## **TRIBUNALE DI SIENA**

**Oggetto:** Esecuzione Immobiliare n. 145/2023 R.G.E. promossa dalla [REDACTED]  
[REDACTED] nei confronti di [REDACTED]

### **SCHEDA EDIFICI DENOMINATI**

**“VILLA [REDACTED]” (LETTERA H)**

Locale da  
rimuovere

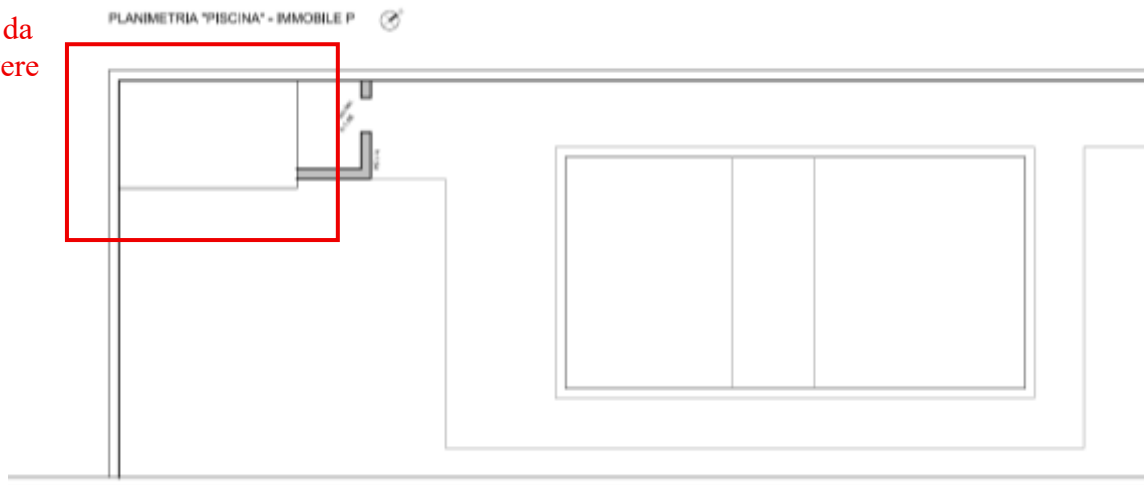
Lo stato dei luoghi, rispetto alla **Sanatoria - Condono n.120 accordata il 16.05.1997** per diversa ubicazione e conformazione della piscina e modifiche alla zona circostante, risulta collimare ad eccezione di una porzione di muro adiacente al piccolo vano tecnico, che è stata rimossa. Infine, dietro al piccolo vano tecnico è stato installato un manufatto in legno di dimensioni non trascurabili.

Si ricorda che, se tale manufatto in legno fosse usato alla stregua di locale tecnico per la piscina, esso dovrebbe essere totalmente interrato nei disposti dell'art. 72 c.8 delle NTA.

Venendo a mancare questi presupposti si ritiene necessario lo smontaggio, poiché il P.O. permette ampliamenti o volumetrie pertinenziali solamente per edifici residenziali (art.26 e art.27). Per la quantificazione dell'importo delle opere, vedere la voce (OPERE VILLA [REDACTED] PISCINA) più sotto. Si allega nell'allegato H sotto l'esplicazione visiva di quanto scritto.

PIANO S1 VILLA [REDACTED]

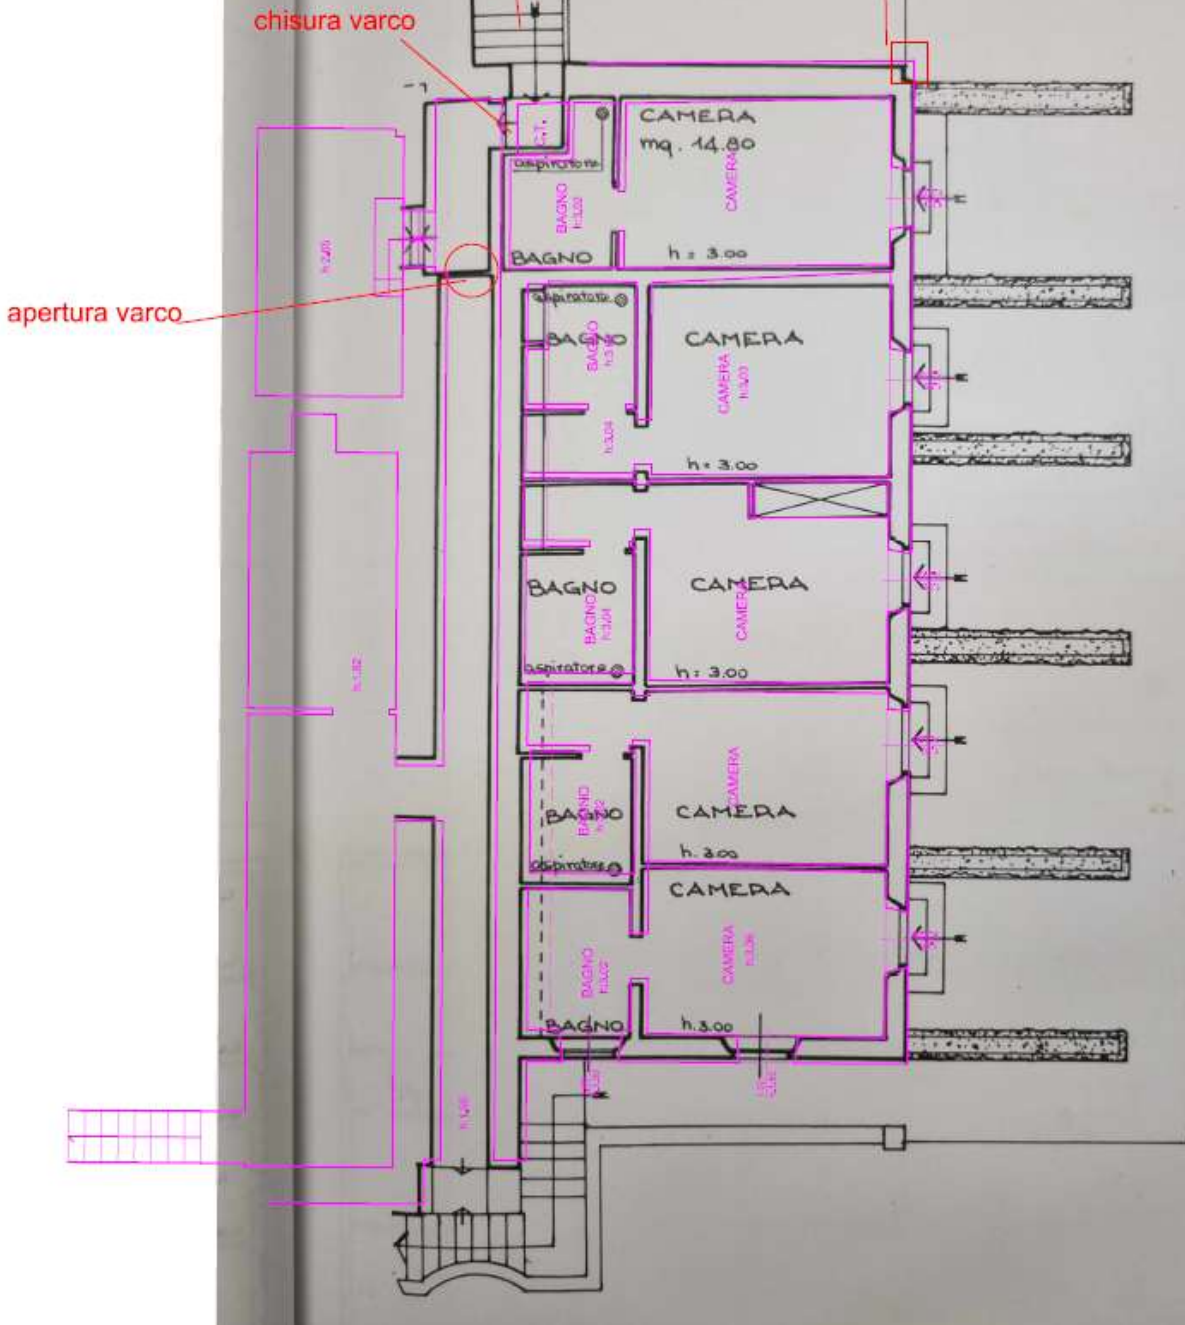
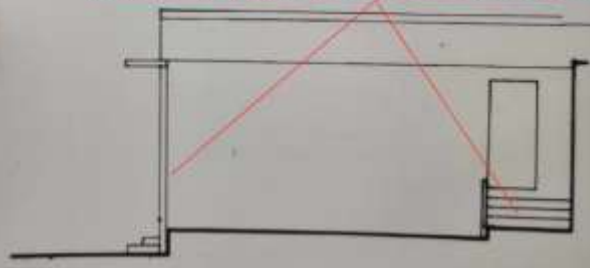
Mancanza dei gradini esterni e esecuzione rimpello murario

Mancanza dei gradini esterni e esecuzione rimpello murario

PIANTA PIANO TERRA

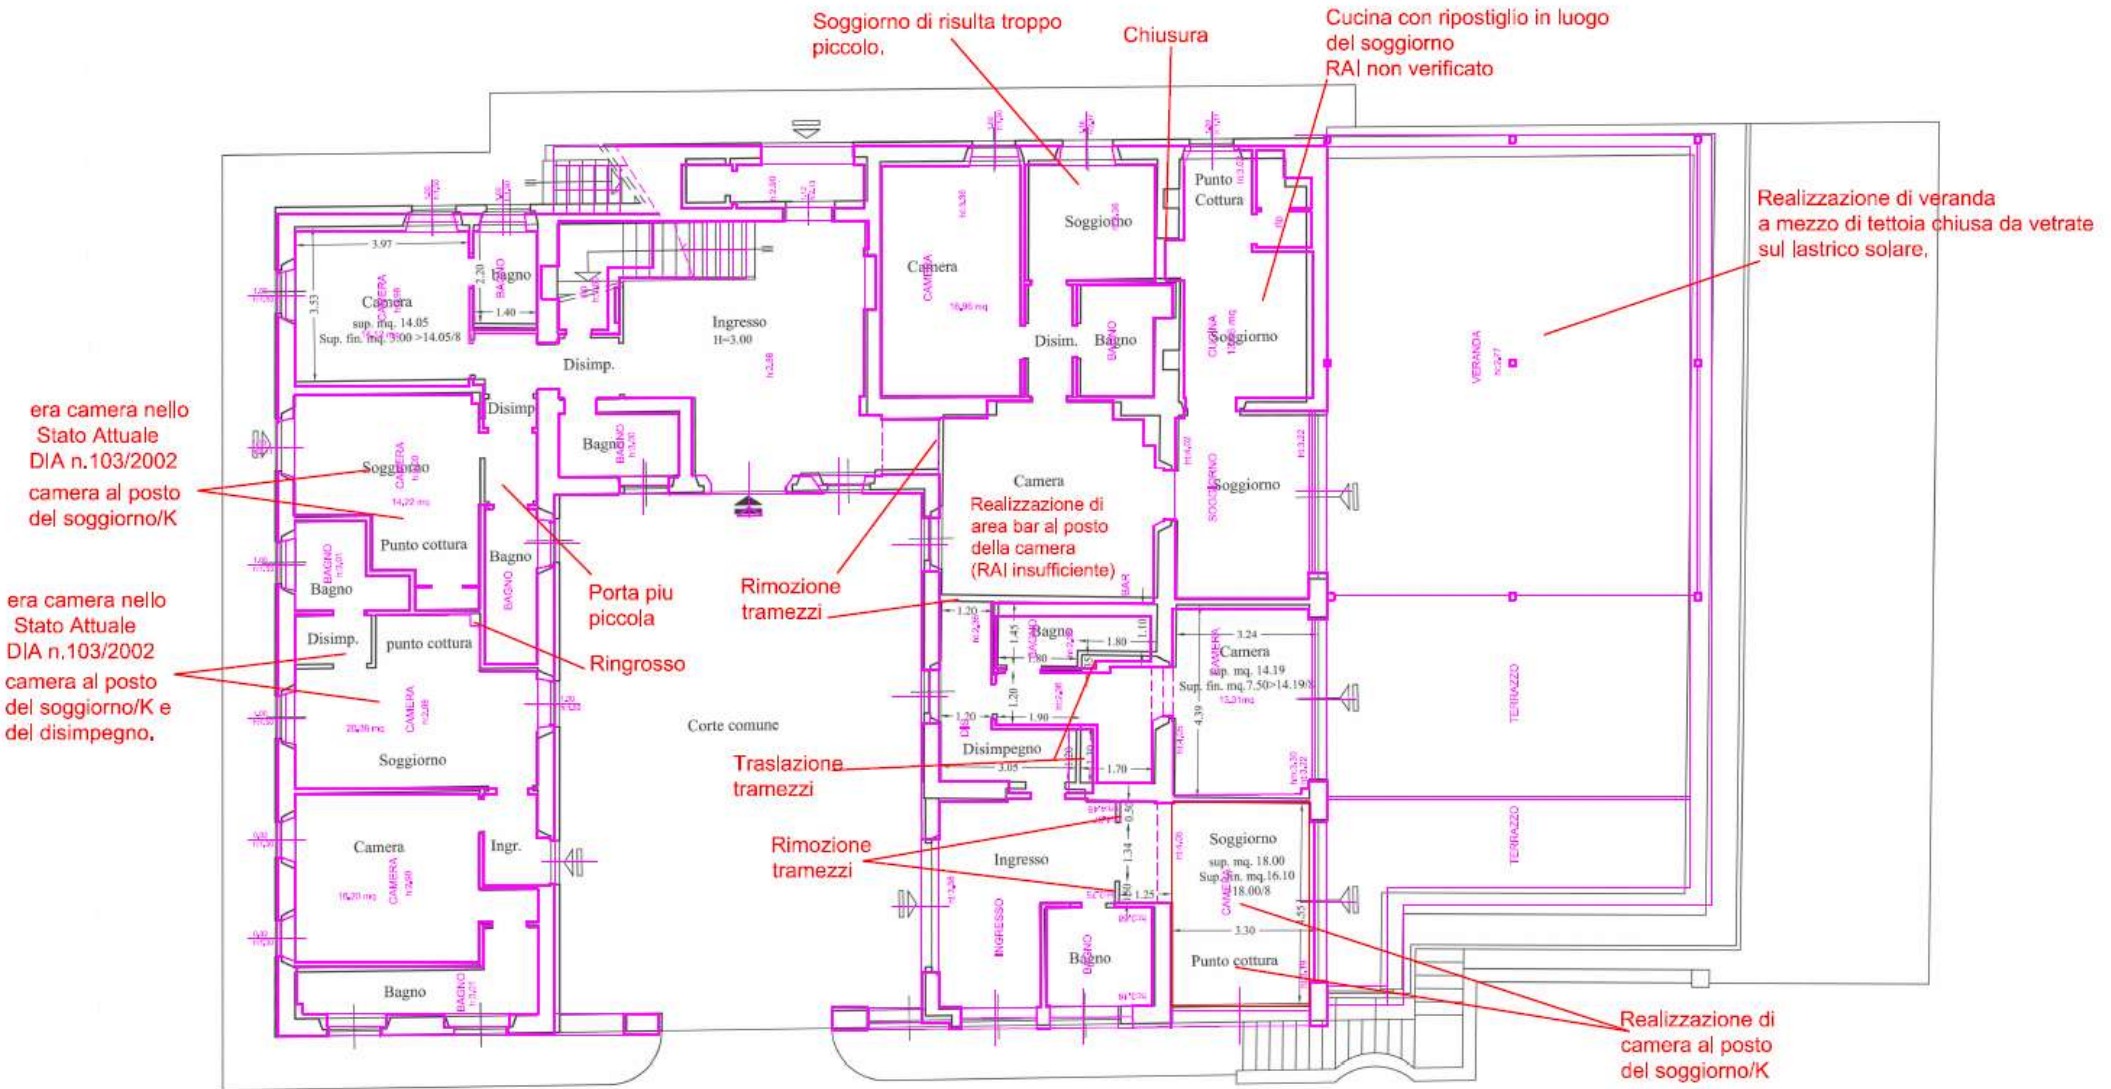
tettoia chiusa da vetrata

realizzazione tratto di pensilina

regolarizzazione parete con rimpello

PIANTA PIANO PRIMO

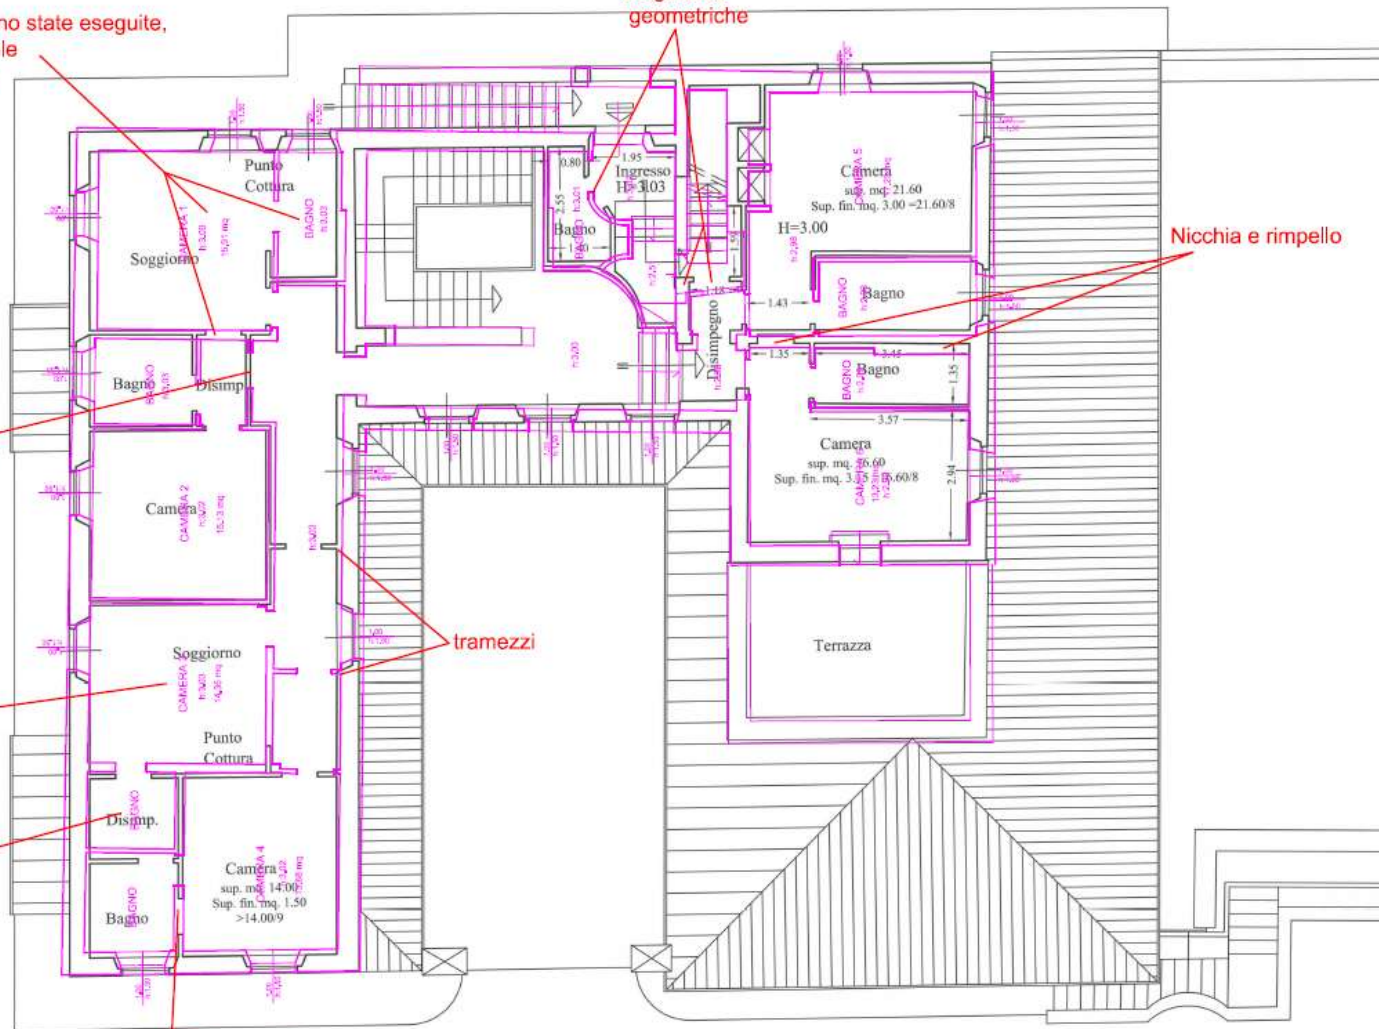
camera al posto del soggiorno con punto cottura, Presenza di bagno

le opere non sono state eseguite, vedi Stato Attuale DIA n.103/2002

Irregolarità geometriche

Nicchia e rimpello

Realizzazione porta

Soggiorno/K non eseguito vedi Stato Attuale DIA n.103/2002

Bagno non rimosso vedi Stato Attuale DIA n.103/2002

Porta spostata
